改善箇所説明図

エアバッグインフレーター

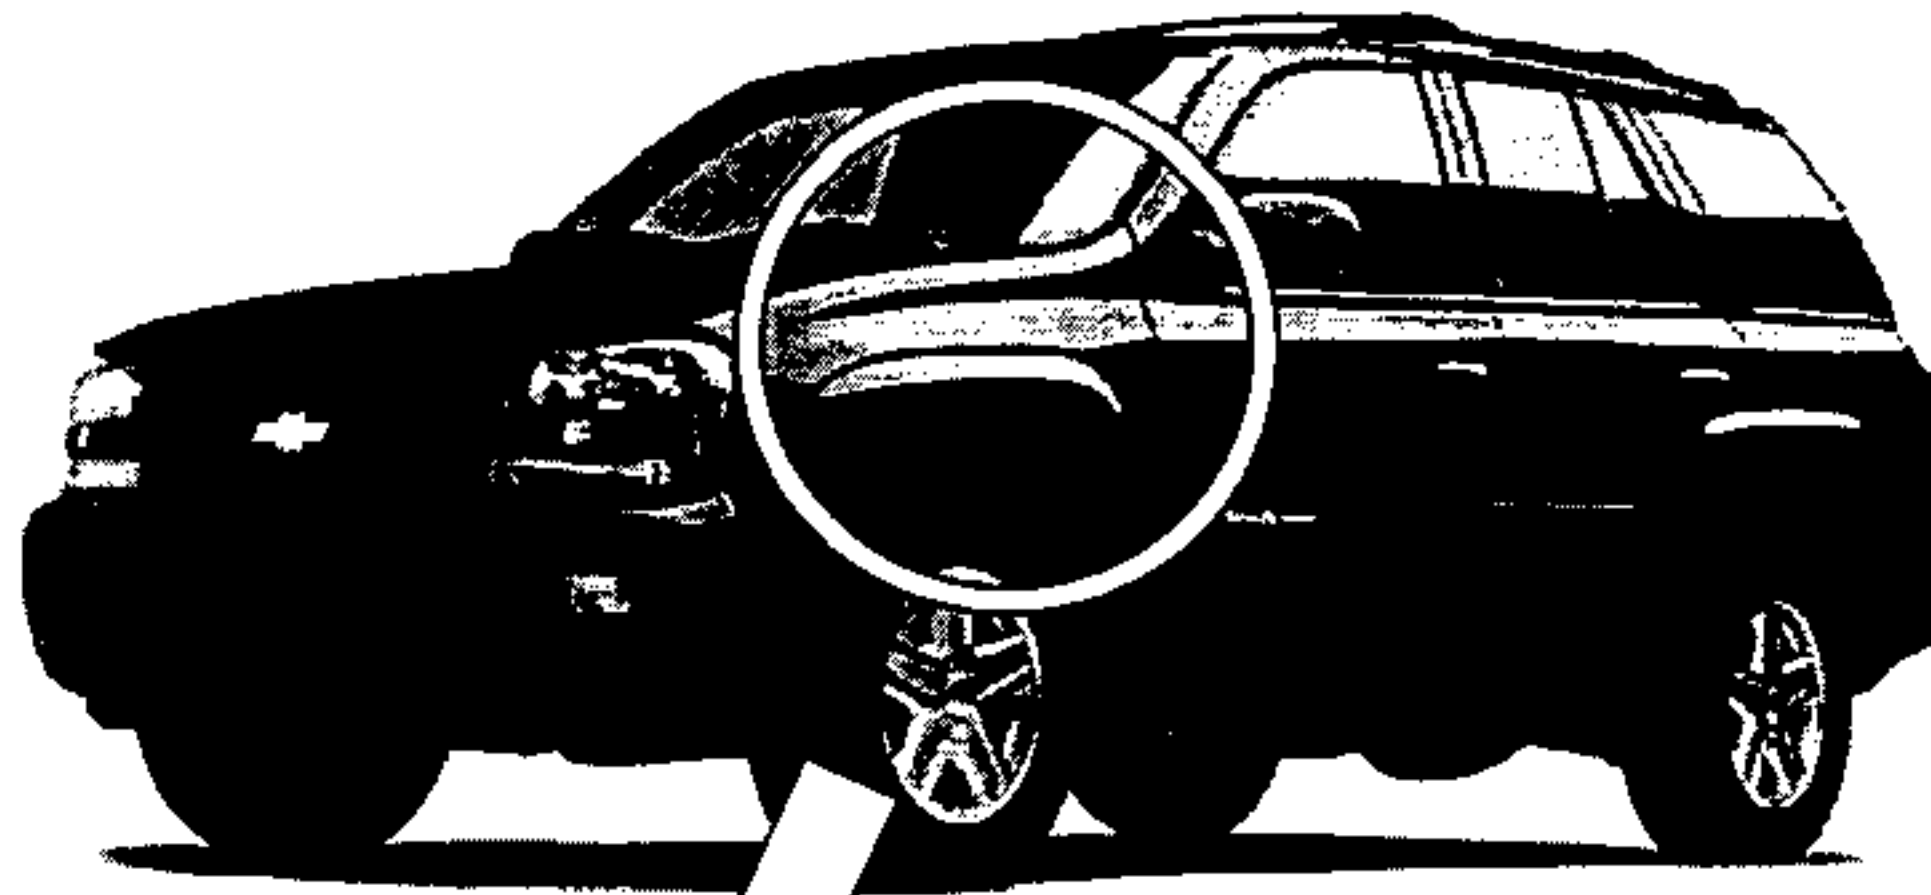
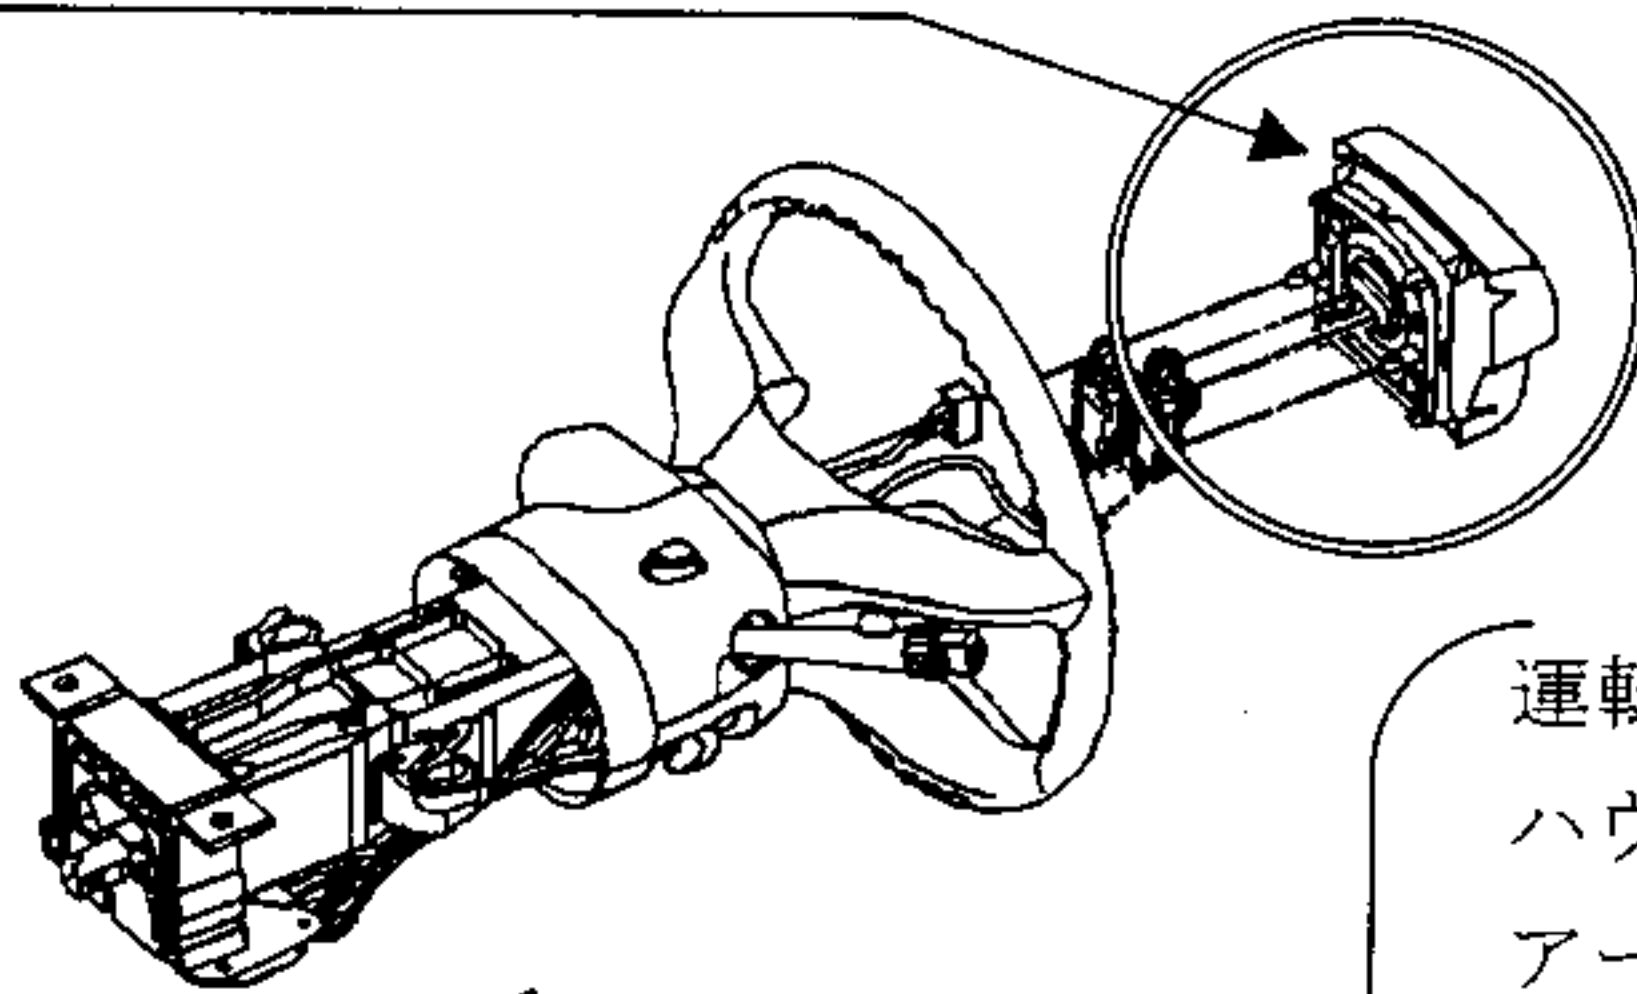
基準不適合発生箇所

運転者席用エアバッグにおいて、インフレーターハウジング部の溶接が不適切なものがあるため、エアバッグ展開時にハウジングの一部が破損することがあり、衝突時等に膨張ガスが十分供給できずにエアバッグの展開が不十分となるとともに破損したハウジングの一部が飛散するおそれがある。

全車両、当該エアバッグインフレーターの識別番号を点検し、対象となる場合は良品と交換する。

フューズボックス

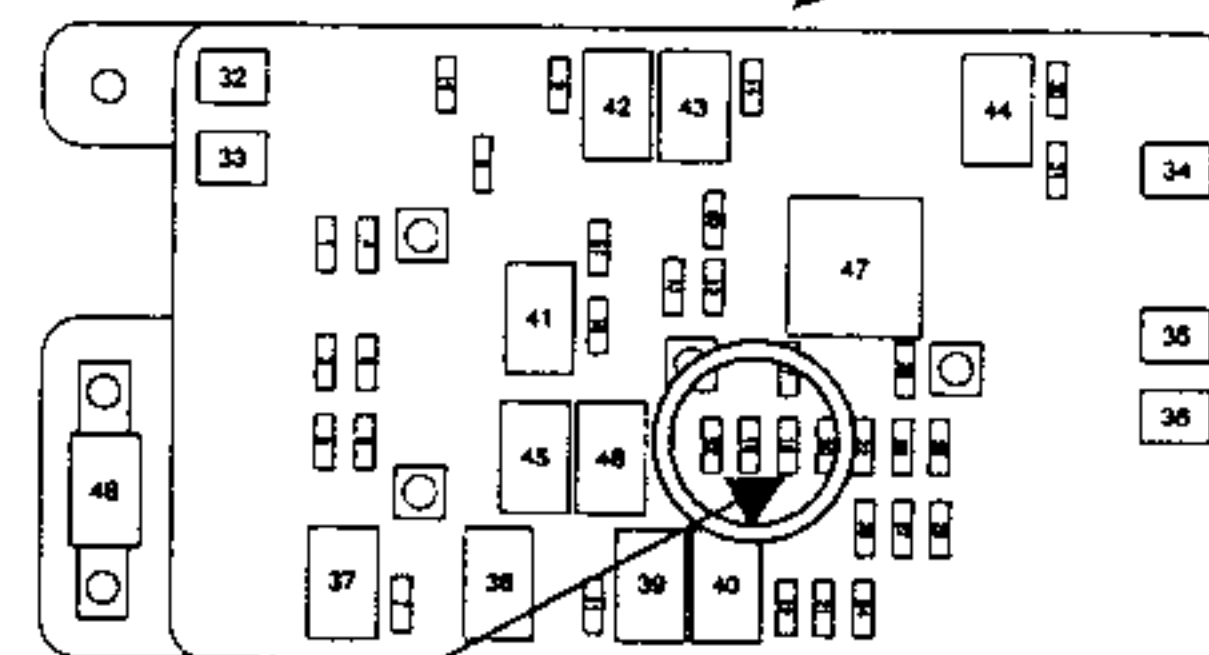
18番フューズ脇に白ペイント塗布
